Vysvětlení, doplnění a změna zadávacích podmínek

Název veřejné zakázky:	„Domov Ždírec - pracoviště Jihlava“
Předmět veřejné zakázky:	stavební práce

D1_02 - stavební koridor schodiště

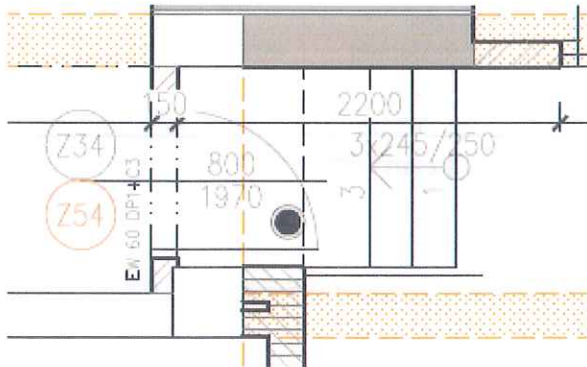
V půdoryse je znázorněné schodiště **se zábradlím**, ke kterému postrádáme ve výkazu výměr jak položky tak i grafické znázornění provedení.

Žádáme o doplnění.

Schodiště je ocelové, doplněn nový výrobek PSV Z203. Rovněž doplněno do soupisu prací, dodávek a služeb.
